Mission régionale d'autorité environnementale

**Avis délibéré de la Mission régionale
d'autorité environnementale de Bretagne sur
le projet d'extension
de la carrière de « Darancel »
sur la commune de Saint-Médard-sur-Ille (35)**

n° MRAe 2020-007977

Figure 4: Remise en état du site (extrait de la demande d'autorisation)

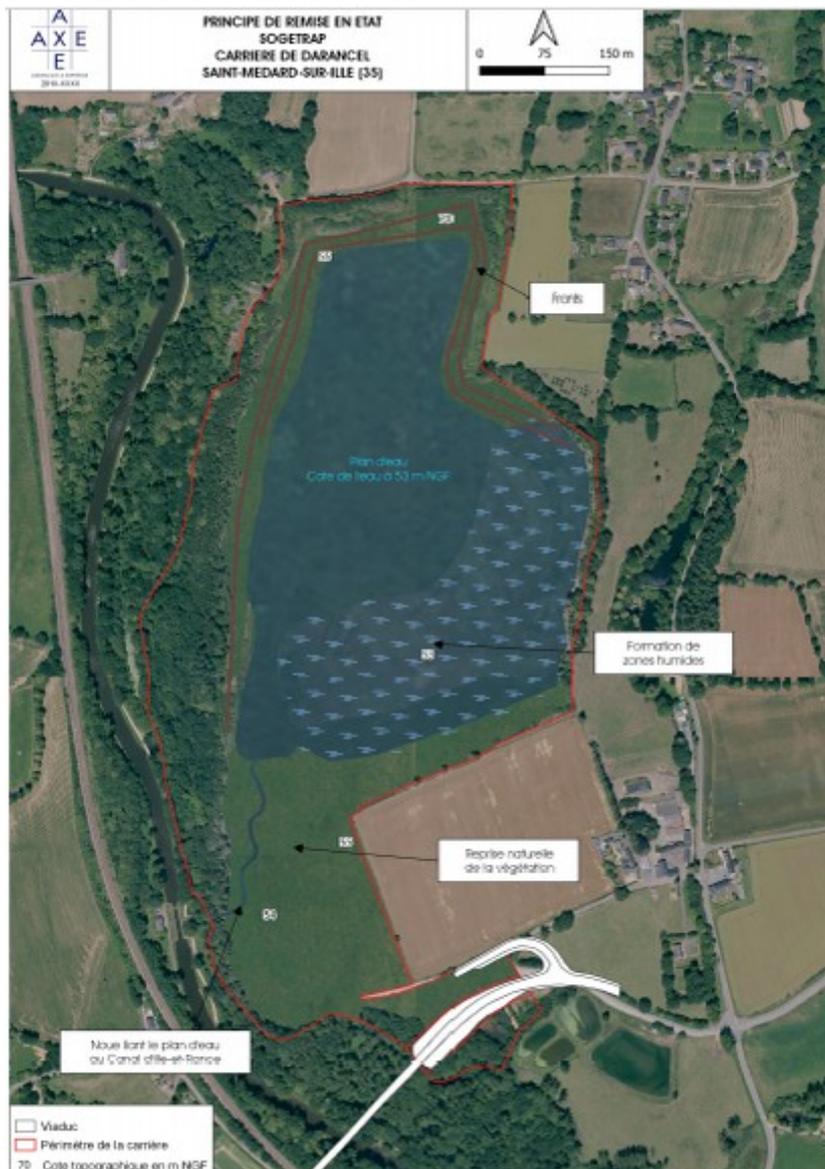
- les fronts rocheux anciens destinés à être recouverts de stériles constituent des milieux clés pour les reptiles ; de plus, la figure relative à la remise en état de la carrière ne fait plus apparaître l'habitat de ces espèces, au sud-est du site ;

- ***l'évitement des milieux naturels à enjeux et notamment leur conservation en phase d'exploitation et suite à la remise en état du site du milieu signalé au sud-est de l'emprise,***
- ***la préservation des secteurs boisés sur le long terme et en toutes circonstances.***

Figure 5: Extrait du dossier figurant les stockages de divers matériaux :cf items ci-dessus

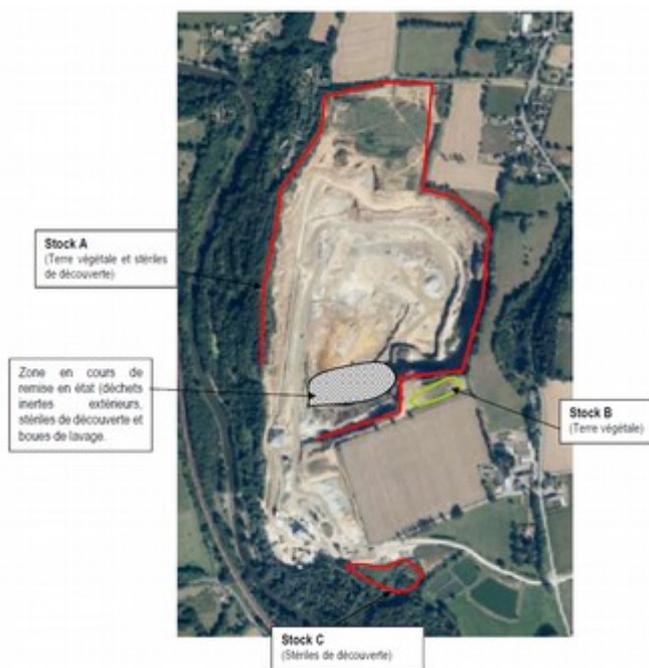
- permettre d'identifier en quoi l'aménagement permet une bonne conservation des milieux naturels (par exemple, superposition sur la carte d'un espace boisé et d'un stockage de matériaux) ;

- présenter tous les éléments de la trame verte et bleue locale en figurant l'Ille sur la carte du réseau hydrographique ainsi que le rejet du ruisseau de Darancel, affluent de la Ménardière qui rejoint l'Ille à proximité du point de rejet de la carrière ;
- faciliter la compréhension des circuits des eaux qu'elles servent ou non au processus de lavage des granulats car, en l'état, le circuit « lavage » est présenté de manière disjointe alors qu'il est relié à un circuit général. Afin de clarifier les liens entre circuits, les bassins de décantation devront être nommés ou numérotés de manière constante dans tous les plans ou cartes du dossier.

Figure 6: Réseau hydrographique local (extrait de l'étude d'impact)

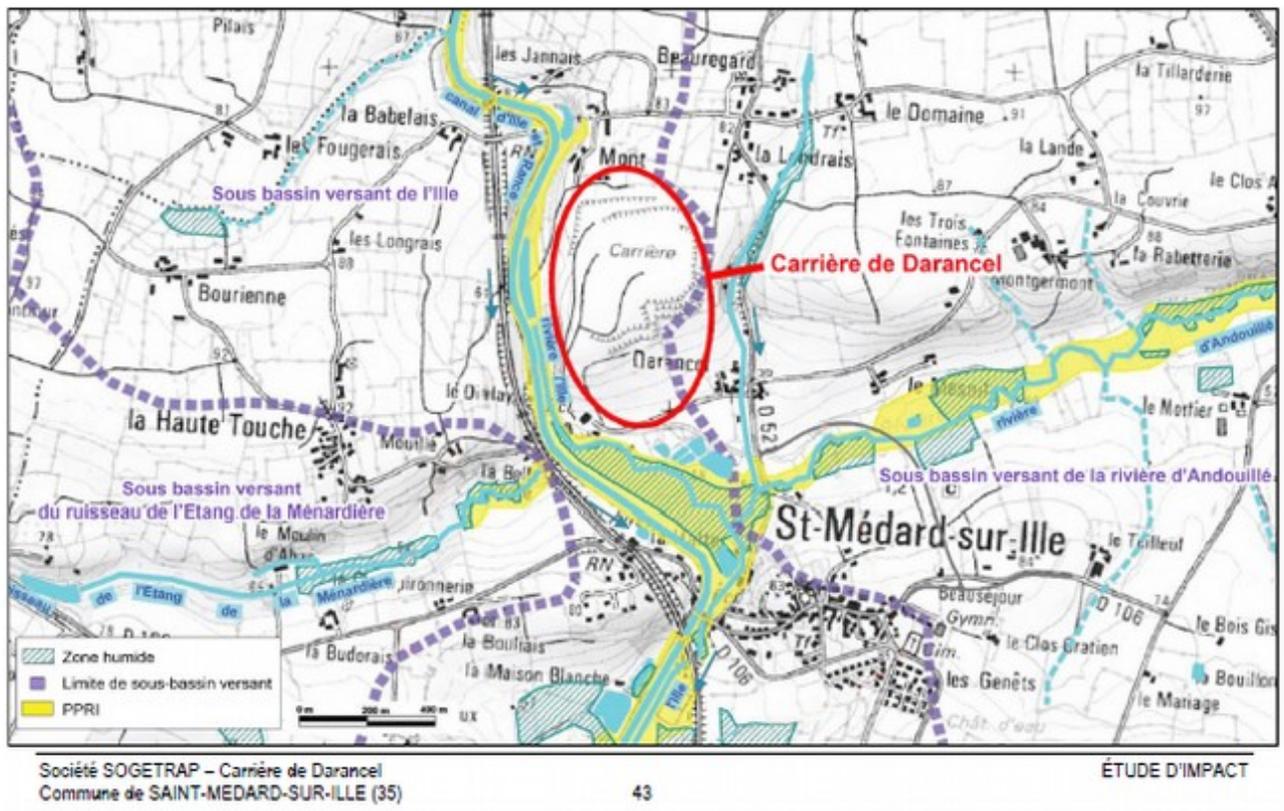
L'étude a pris le soin de relever aussi d'autres types de prélèvements (puits) : un seul d'entre eux se situe dans le bassin-versant de la carrière mais l'évaluation ne démontre pas une absence d'incidence de l'excavation projetée. Enfin et surtout, le réseau hydrologique local n'est pas considéré comme exposé à un risque de drainage malgré sa proximité et la profondeur attendue pour la carrière (cf figure ci-dessus).
